発電用原子力設備規格 設計・建設規格（2020年版） JSME S NC1-2020

設計・建設、材料及び溶接に係る日本機械学会の
規格の技術評価に関する第5回検討チーム会合に
おける日本機械学会への説明依頼事項への回答

2024年1月16日

(一社)日本機械学会 発電用設備規格委員会
原子力専門委員会 設計・建設分科会

Figure 12: SCC initiation test results

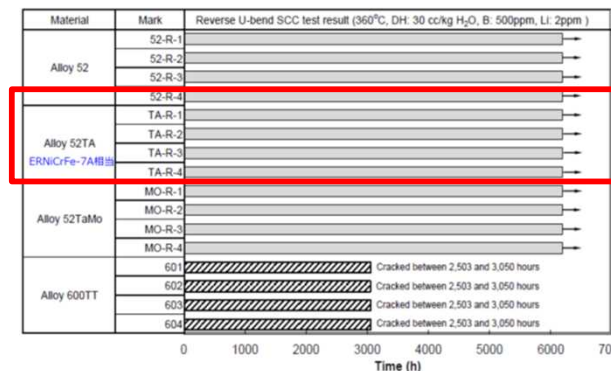
(b) SCC発生試験の結果として、FONTEVRAUD 9の文献を引用し、ERNiCrFe-7とERNiCrFe-7AのPWSCC発生特性は同等としています。文献は6191時間(9ヶ月弱)の試験結果ですが、その後の長時間試験結果があれば示して下さい。

360°C × 約6000hの発生試験において、PWSCCは発生しておらず、**両材料のPWSCC発生特性は同等**である。

- 現時点では、FONTEVRAUD 9で引用している文献に記載の6191時間以上のデータはございません。ただし、690合金、152合金、52合金等の耐PWSCC性の高い材料は、PWSCCが発生しないため、SCC進展試験により耐PWSCC性を評価することが一般的です※1。
- なお、耐SCC性を向上するためには、Cr量が影響することが一般的に知られており、従来使用してるERNiCrFe-7と同量のCrを含有するERNiCrFe-7Aは、ERNiCrFe-7と同等の耐SCC性を有するものと考えられます。ERNiCrFe-7の耐PWSCC性については、事例規格 解説図XX-2212-5に記載しているとおり、360°Cの温度加速した条件下で8万時間以上の定荷重SCC試験を実施し、PWSCCが発生していないことを確認しております。

試験用継手構造※1

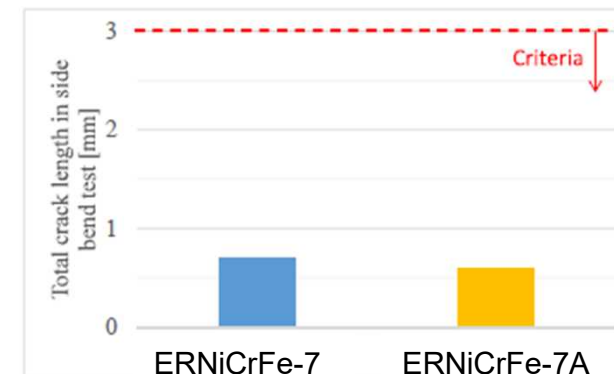
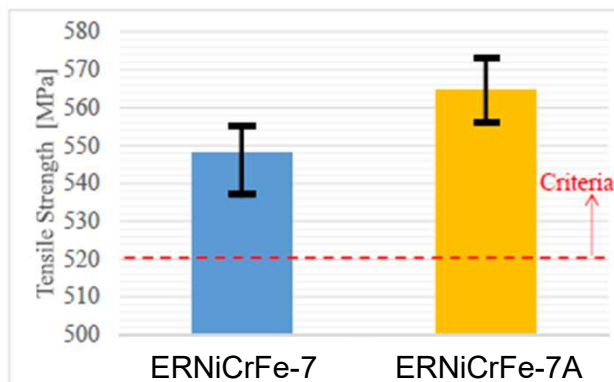
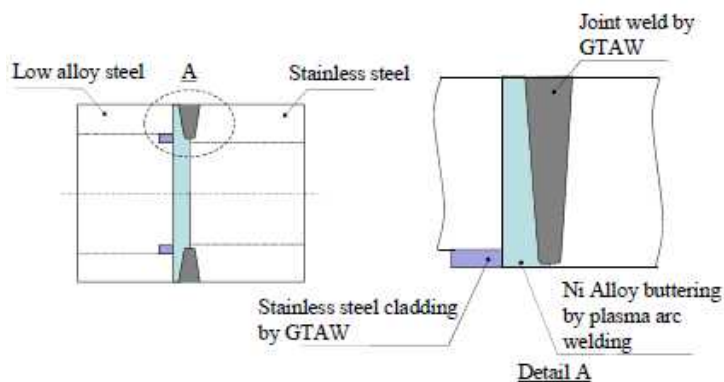
(a) インコネル690系の溶接金属の52合金としてERNiCrFe-7Aが追加されました。
ERNiCrFe-7Aを用いた溶接部が、技術基準規則第17条の要求を満足する
技術的根拠を示して下さい

- 溶接部の強度は溶接施工法確認試験で確認していますが、ERNiCrFe-7Aを用いて溶接施工法確認試験と同等の試験を実施して、規格を満足することを確認しています※1。また、ERNiCrFe-7とERNiCrFe-7Aを比較すると、成分に大きな差はなく、金属組織に有意な差は認められないため、他の特性にも差異はないと考えます。

参照規格	継手引張クライテリア	側曲げクライテリア
引用文献記載 他規格(RCC-M)	母材規格強度以上	3mm以上の割れがないこと
日本機械学会発電用 原子力設備規格 溶接規格2020年版	母材規格強度以上	<ul style="list-style-type: none"> 長さ3mmを超える割れがないこと 長さ3mm以下の割れの長さの合計が7mmを超えないこと。 割れ及びブローホールの個数の合計が10個を超えないこと。
比較評価	同等	同等

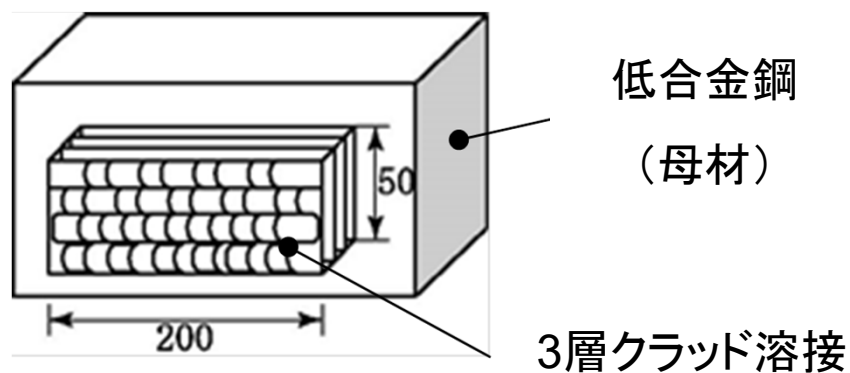
(d) 海外ではN06054 (AWSクラスERNiCrFe7A) が実機に適用されてとの説明がありました。海外におけるERNiCrFe-7Aの実機適用実績を示してください。

- 海外でのERNiCrFe-7Aの適用例としては以下のものがあります。
 - Limerick-2 (BWR、2017)
改良52合金を用いた原子炉圧力容器計装用ノズル部の補修
<https://www.nrc.gov/docs/ML1718/ML17187A261.pdf>
 - Fitzpatrick (BWR、2017)
残留熱除熱系低圧冷却配管－原子炉冷却材再循環系配管継手の改良52合金を用いた肉盛補修
<https://www.nrc.gov/docs/ML1708/ML17081A553.pdf>
 - Palisades (PWR、2014)
加圧器セーフエンド継手の改良52合金を用いた肉盛補修
<https://www.nrc.gov/docs/ML1408/ML14086A627.pdf>
 - Vogtle-3 (PWR/AP-1000、2012)
原子炉圧力容器入口管台異材継手部に改良52合金を使用
<https://www.nrc.gov/docs/ML1315/ML13150A405.pdf>
